H24-E-2 深度13.23~15.82m 最新活動面の深度 (No.2) を変更

H24-E-2 深度13.23~15.82m 最新活動面の深度 (No.2) の変更に伴い、走向・傾斜 (No.3) を変更

H24-E-2 深度13.23~15.82m 最新活動面の走向・傾斜 (No.3) の変更に伴い、条線方向 (No.4) を変更

コア写真

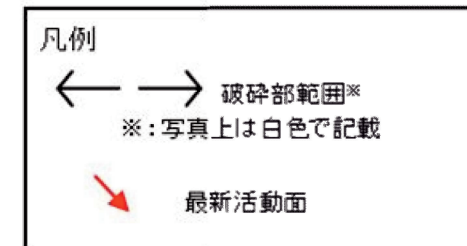
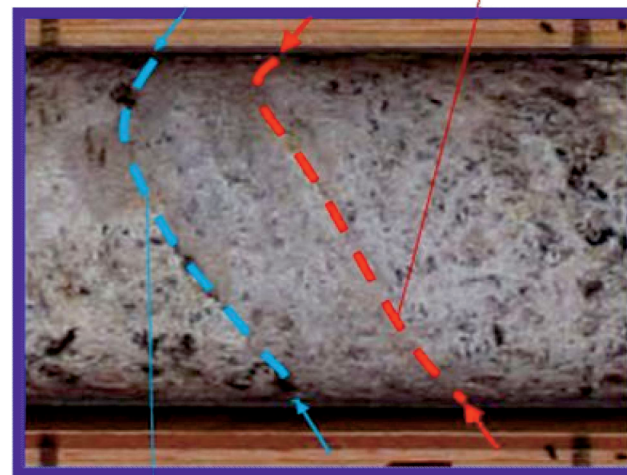
- 従前提示していたデータでは、最新活動面の深度について性状一覧表のコア写真上に赤矢印、薄片観察結果には深度「13.42m」と記載していたが、以下のことから最新活動面の深度を13.42mから13.46mに変更する。
- コアを再観察し、細粒部を伴い最も直線的であることから、深度13.46mが最新活動面であることを確認した。
- 従前提示していたデータでは、最新活動面の深度を「13.42m」としていたが、従前の作業プロセスでは今回の元となるデータに相当する記録を作成していなかったため、「13.42m」としていた根拠がトレースできなかった。

深度13.46mの面(赤矢印)は直線的で細粒部が連続的に一定の幅で認められる

深度13.42mの面(水色矢印)は直線的であるが、細粒部が一部不明瞭になっている

該当箇所のコア観察カード
 13.42~13.46m: Hc-2 (主せん断面: 13.42m)
 上端30° 下端30°で、両岩とも直線的でセ-70に連続。
 φ1~2mm 角礫と若干の粘土粒が5~10mm程度の割合
 と含んで、中-固結した粘土質、色調は、黄褐色(2.5YR 7/1)
 である。厚さは30mm

ボアホールカメラ展開画像との対比結果 (H24-E-2 深度13.23~15.82m)

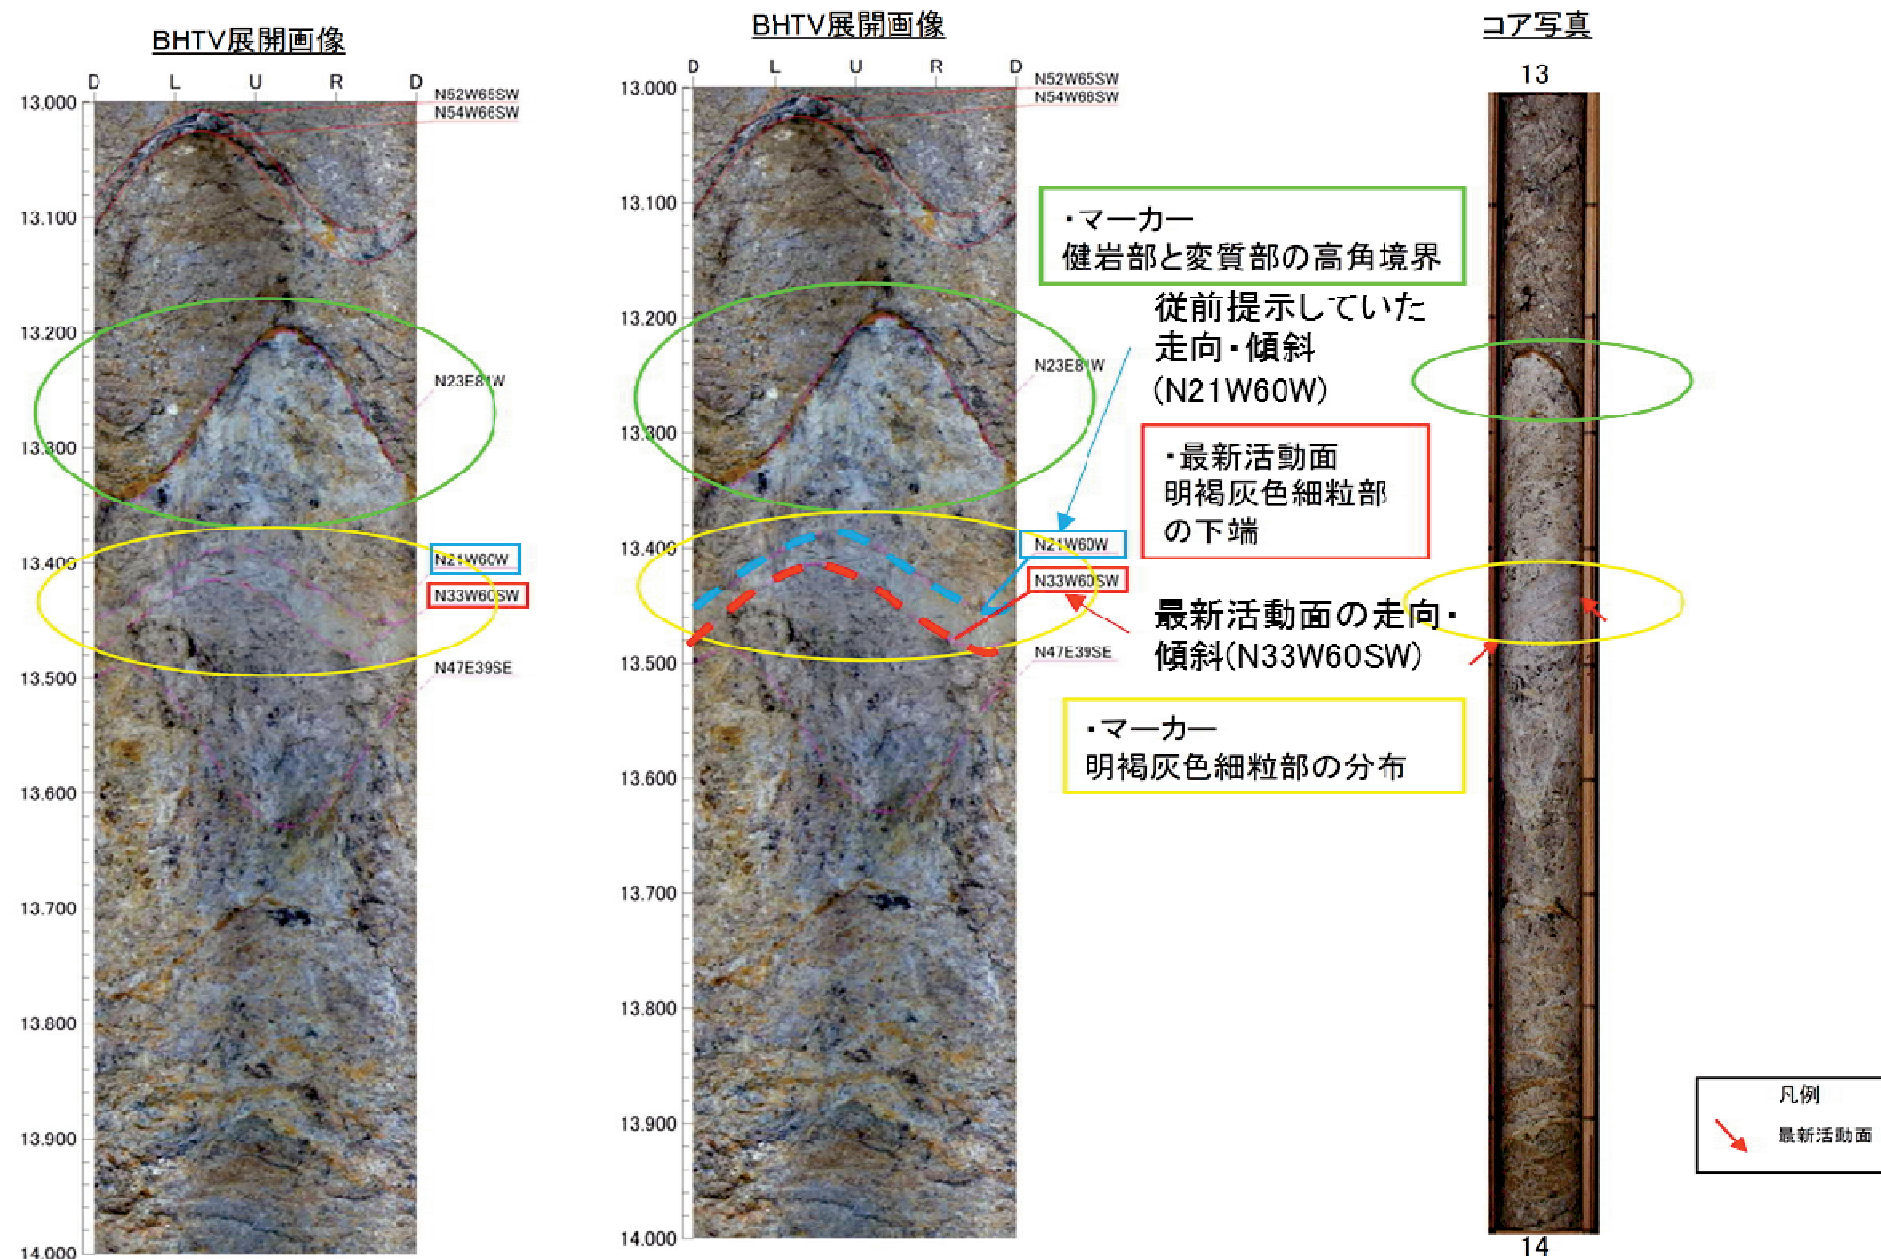
- 最新活動面の変更に伴い、深度13.46mのせん断面における走向・傾斜であるN33W60SW (下図のBHTV展開画像の赤矢印) に変更となる。(副次的変更)
- 従前提示していたデータは、データ取得時のBHTV画像において13.42mに相当する不連続面のトレース線を本破碎部の走向・傾斜としたと推定される (下図のBHTV展開画像の水色矢印)。

・ H24-E-2 深度13.23~15.82mの破碎部の最新活動面の走向・傾斜はN33° W60° SWである。

図1 H24-E-2孔位置平面図(模式図)

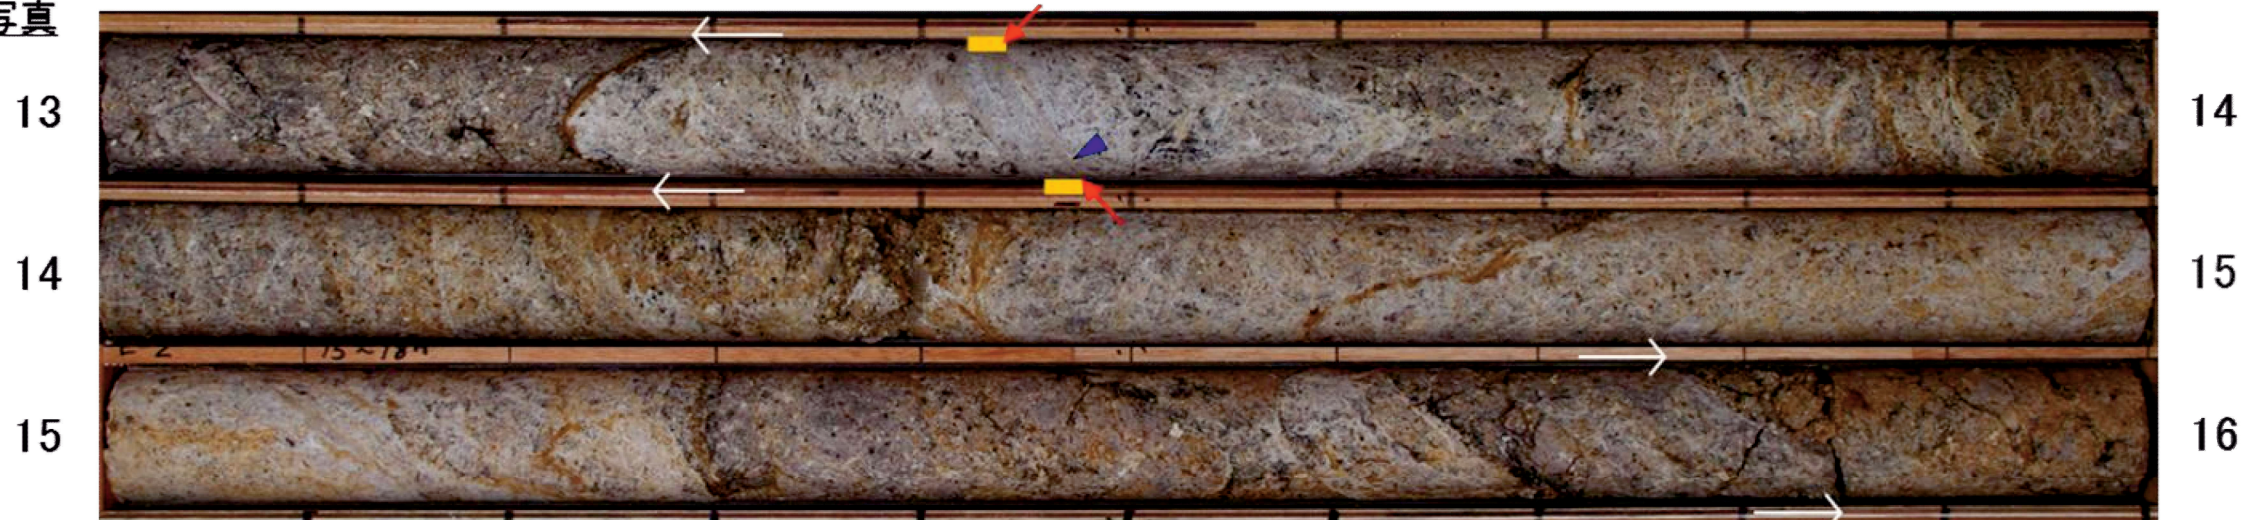
- ボーリングは掘進方向N87.4° E, 傾斜65° で掘削している。
- 破砕部の走向・傾斜はN33° W60° SWであり、ボーリングと破砕部の平面的な位置関係は左図のようになる。
- 破砕部は南西傾斜であることから、南西側が上盤、北東側が下盤となる。

図2 H24-E-2孔を通る断面図(模式図)

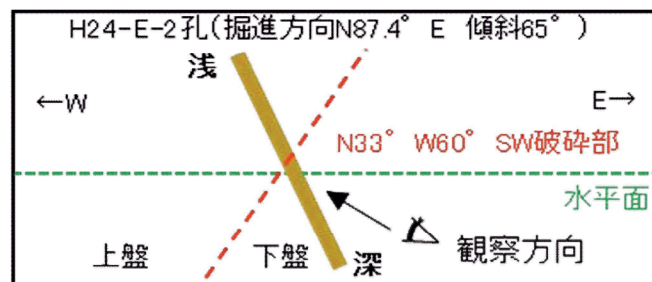
- ボーリング(掘進方向N87.4° E, 傾斜65°)と破砕部(走向・傾斜N33° W60° SW)をボーリング孔沿いの断面図で示すと左図のようになる。
- ボーリング孔の浅い側が上盤、深い側が下盤となる。

図3 最新活動面と走向・傾斜の関係図

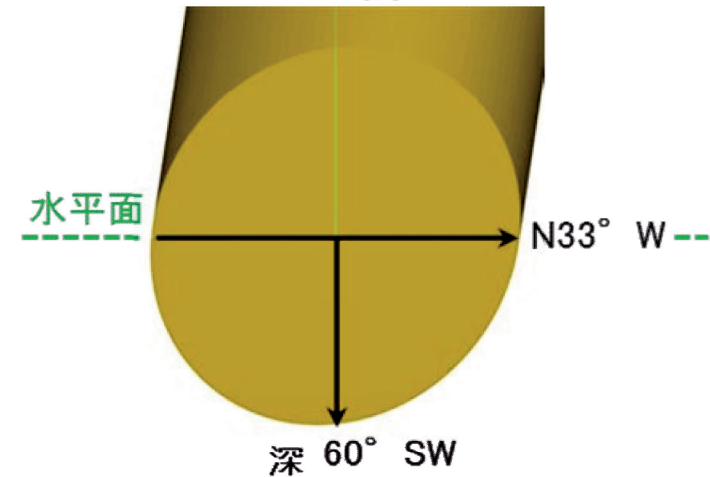
- H24-E-2孔 深度13.46mのK断層の断層面の走向・傾斜がN33°W60°SWであり、条線観察は下盤側から実施している。

※図2で示した観察方向から、最新活動面に正対して描いた3次元的な図
